## Information de service technique

**61-34285-20**  
**03-34285-01/-02/-03/-04/-05/-06/-07**  
**61-37770-00**  
**03-37770-01/-02/-03/-04/-05**  
**MERCEDES-BENZ**

**OM 457/OM 460**

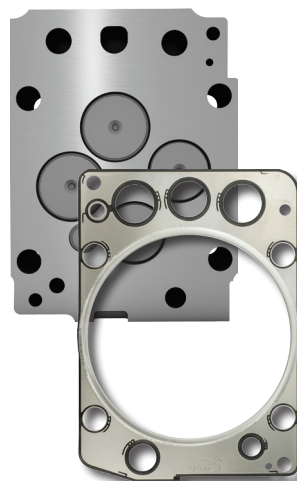
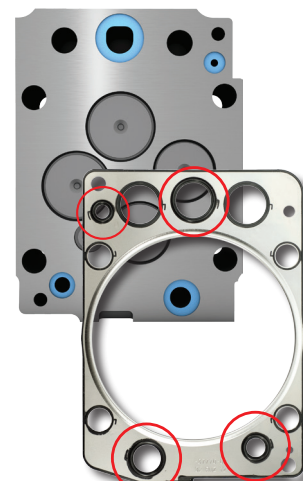
Dans la gamme de moteurs OM 457 et OM 460, à partir du numéro de moteur 085588, des culasses modifiées sont utilisées.

Tandis que l'ancienne culasse est plane au niveau de la surface d'étanchéité, sur le modèle modifié, une rainure a été fraisée autour des orifices d'eau ou d'huile sous pression. Le joint de culasse a été adapté et le potentiel d'étanchéification a été accru.

Les principaux critères de distinction du joint de culasse sont les lèvres d'étanchéité surélevées de 3 mm des orifices d'eau ou d'huile sous pression (1).

Culasse avec surface d'étanchéité plane. Jusqu'au moteur n° : 085588

Culasse avec rainures fraisées. À partir du moteur n° : 085589

La distinction des culasses ou du joint de culasse est effectuée par le numéro de moteur. Ensemble (culasse et joint), ces pièces sont cependant également compatibles avec les anciens moteurs jusqu'au mot. n° 085588. C'est pourquoi, lors de la réparation, il convient impérativement de faire attention aux culasses installées. Veuillez veiller à ce que le joint de culasse ou le kit de réparation correspondent toujours à la culasse. Les erreurs entraînent un dégât au niveau du moteur.

Lors d'une réparation, veuillez toujours à la planéité des surfaces d'étanchéité ; les creusements ou les déplacements de pièces doivent être impérativement supprimés.

**61-34285-20** (joint culasse) ou **03-34285-XX** (kit d'étanchéité culasse)

**61-37770-00** (joint culasse) ou **03-37770-XX** (kit d'étanchéité culasse)
